GUTACHTEN

**Freibad Babenhausen
Am Schwimmbad 7
64832 Babenhausen**

**Stadtverwaltung Babenhausen
Marktplatz 2
64832 Babenhausen**

Leinfelden-Echterdingen, den 06.11.2022

Abbildung – Kontrolle mit Prüfstab / Gitter / Einströmung

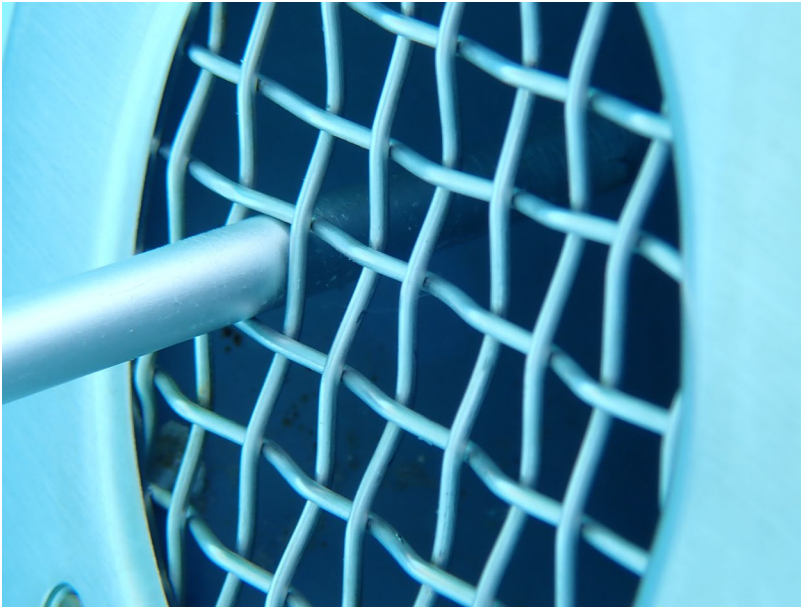
Hier zeigen sich im Bereich der Überlaufrinne und Fliesen Abplatzungen und Beschädigungen mit der Folge scharfkantiger Bereiche.

Weiterhin sind Öffnungen im Becken vorhanden, die Abmessungen > 8 mm aufweisen und somit im Sinne nach [3] unzulässige Fangstellen aufweisen.

Abbildung – Geländeansicht mit schematischer Kreislaufdarstellung Planschbecken

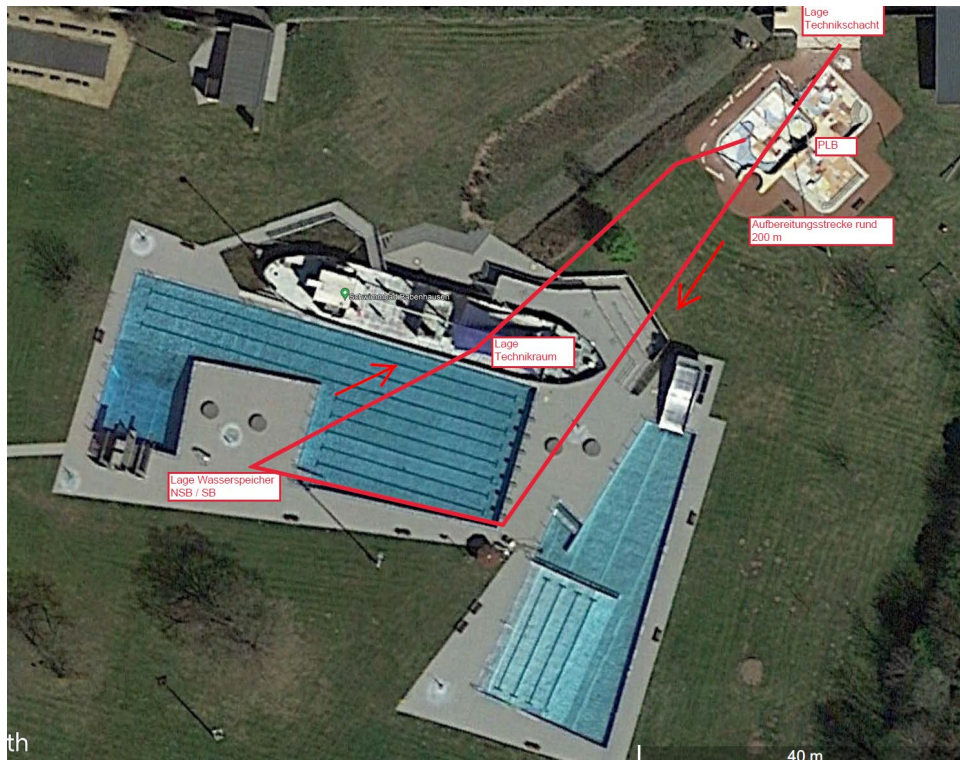
Das Rohwasser wird aus dem Rohwasserspeicher zunächst über eine Förderpumpe in den Wasserspeicher für das Nichtschwimmerbecken gefördert und von dort aus aufbereitet und ein Teilstrom (wie beschrieben) nach der Filteranlage zum Planschbecken gefördert.

In der Draufsicht ist dies gut erkennbar, dass hierbei auch enorme Rohrleitungsstrecken zu bewältigen sind.

Sollte angedacht werden, dass Planschbecken zu sanieren, würde der Sachverständige allerdings vorschlagen, die Aufbereitung für dieses Becken zu separieren und einen eigenen Kreislauf zu errichten.

Der Schacht am Planschbecken kann für eine neue Aufbereitungsanlage ausschließlich für das Planschbecken herangezogen werden.

Unter der Annahme, dass das Planschbecken in der Abmessung / Volumen so gewählt wird, dass eine maximale Aufbereitungsleistung von 60 m³/h berücksichtigt wird, könnte in dem Schacht eine Filteranlage mit einer Fläche von 2 m² installiert werden..

Abbildung – Angaben auf Flockungsmittelgebinde

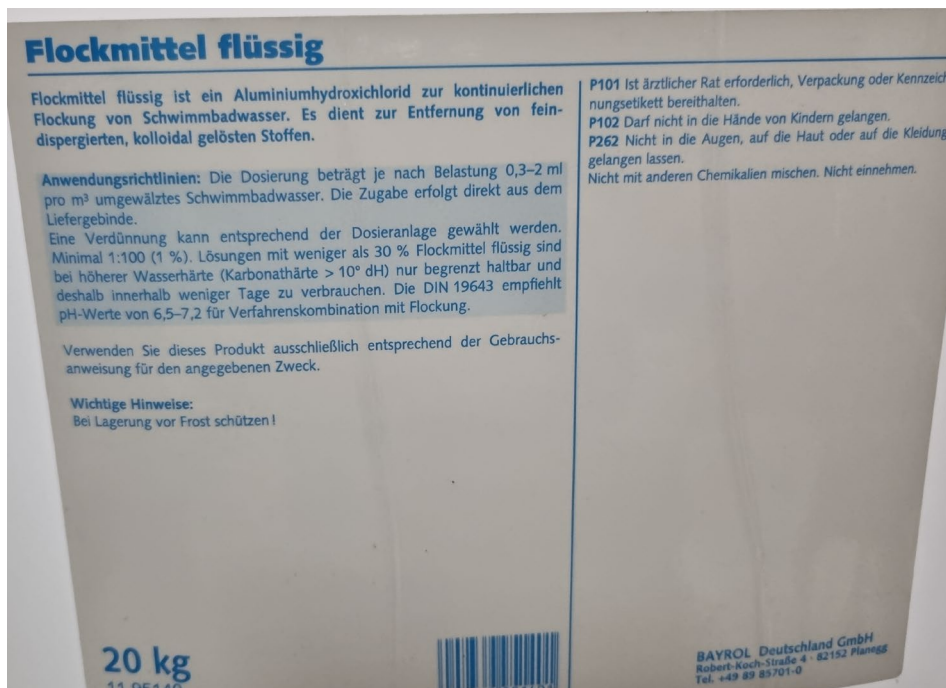
Hierbei handelt es sich um eine Gesamtverbrauchsmenge. Die Dosierung an Wirkstoff ist hierbei nicht bekannt, da auf dem Gebinde keine aussagekräftigen Angaben gemacht werden (z.B. g Al / l).

Wichtig ist hierbei, dass die Wirkstoffkonzentration tatsächlich durch den Hersteller/Lieferant mitgeteilt wird. Denn nur dann ist eine fachgerechte Einstellung und Prüfung möglich.

Die Dosiermengen aktuell sind zumindest in Bezug auf die Dosierbereichsangabe auf dem Gebinde (0,3-2ml/m³) dem unteren Bereich zuzuordnen.
